<b>Objet :</b>	<b>Éléments de réponse pour la régularisation du dossier instruit au titre de la loi sur l'Eau</b>
Vos Références :	Courrier DDT en date du 13/07/2022 – Demande de compléments pour l'instruction du dossier loi sur l'Eau Affaire suivi par Sonia BENNEVAUD
Nos Références :	20D-01444 courrier d'envoi du dossier loi sur l'Eau en date du 30/03/2022 Affaire suivie par Xavier BERNARD et Laurent Laï
Version du document :	Juillet 2022

Figure 13 : Fond du lit actuel de la Bléone estimée avec les différents jeux de données et fond moyen prévisionnel à 34 ans.

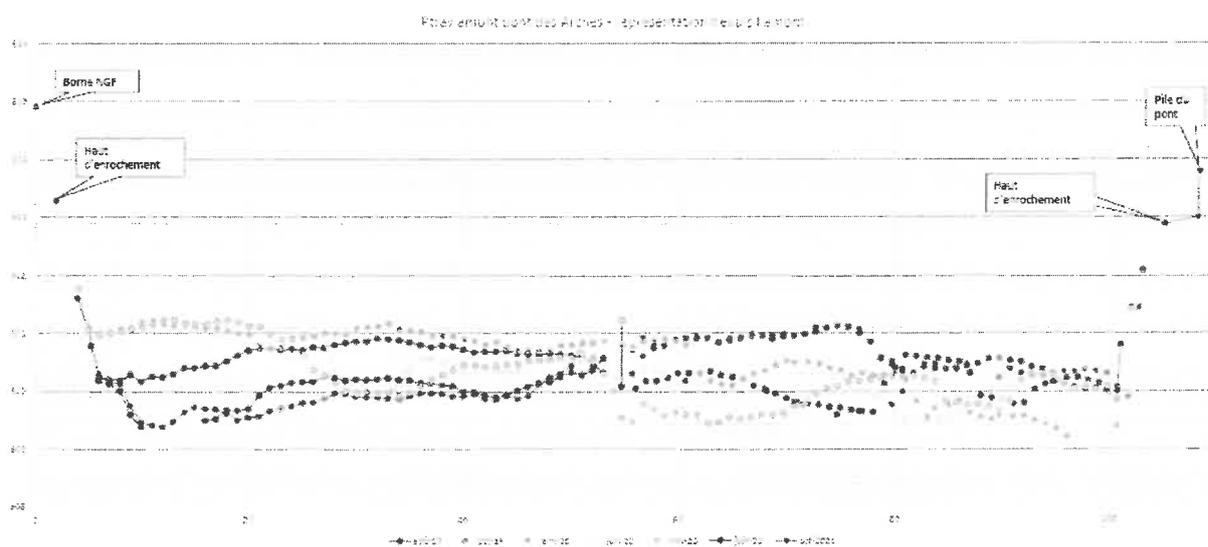
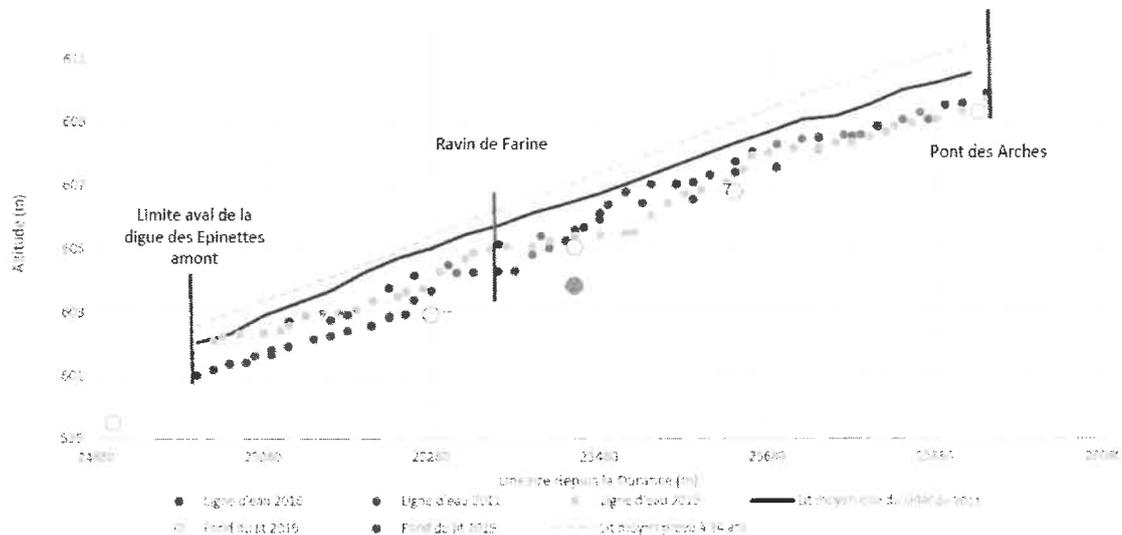
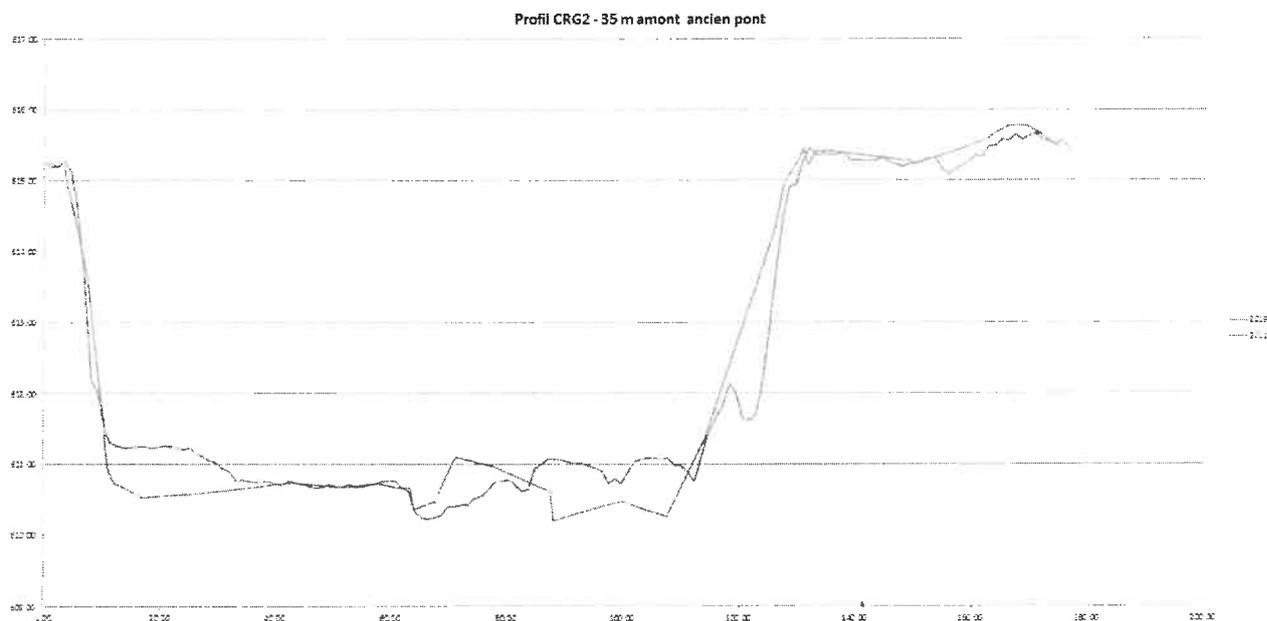
La topographie utilisée pour le modèle hydraulique correspond au MNT issu du relevé LIDAR de la Bléone daté du 12/04/2011. A noter toutefois que l'extrapolation proposée dans l'étude HYDRETTUDES-IDEALP-GEN TERE0 de 2013 permet, en partant du fond actuel 2011, de déterminer l'évolution probable du fond après 34 ans. Ainsi les modifications survenues depuis 2011 sont intégrées dans les scénarios d'exhaussement choisis au droit du pont des Arches.

De plus, au droit de la station de suivi du SMAB, l'analyse des profils en travers du lit montre une évolution interannuelle très fluctuante avec des exhaussements tantôt en berge droite tantôt en berge gauche mais un niveau bas du TN relativement constant entre 609,40 (octobre 2021) et 609,70 (aout 2019).

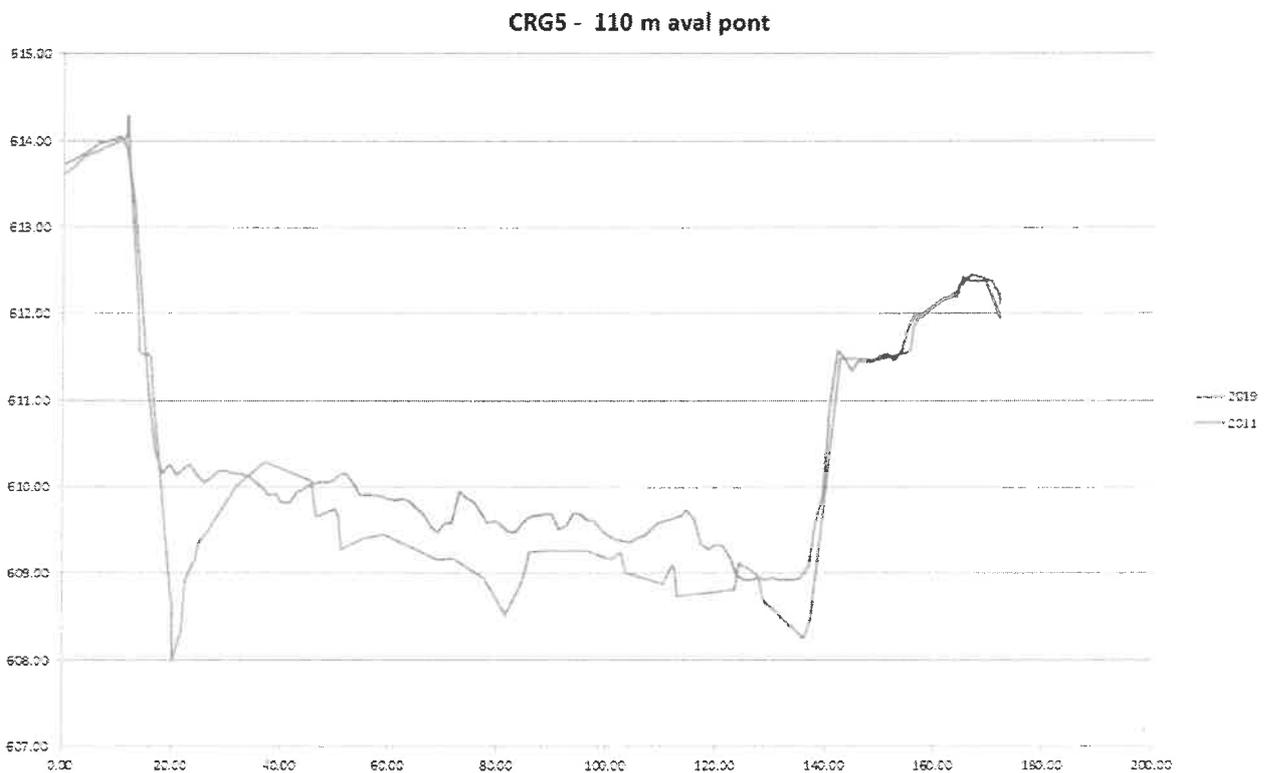
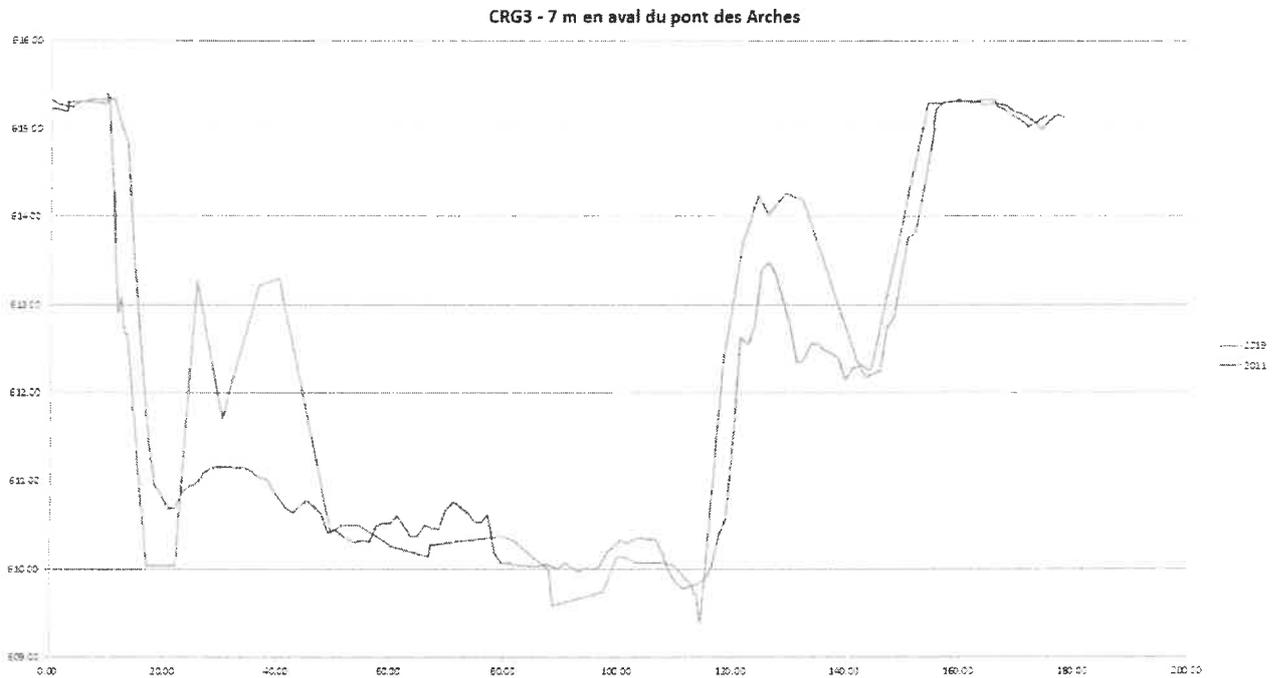
Hydrétudes propose dans l'étude de « Confortement de la digue des Epinettes amont sur la Bléone à Digne les Bains – 2019 – Hydrétudes SMAB » une comparaison des fonds moyens et des lignes d'eau afin d'évaluer la différence de niveau entre le fond moyen de 2011 et le fond du talweg. On peut remarquer une certaine régularité à l'aval du pont des Arches pour les lignes d'eau entre 2011 et 2019.

Une étude sur 3 profils en travers a été réalisée entre les fonds topo de 2011 et 2019. La tendance générale aux abords du pont, sur la base des fonds moyens et au delà des basculements de bras, est le faible enfoncement du lit d'une vingtaine de centimètre en moyenne.
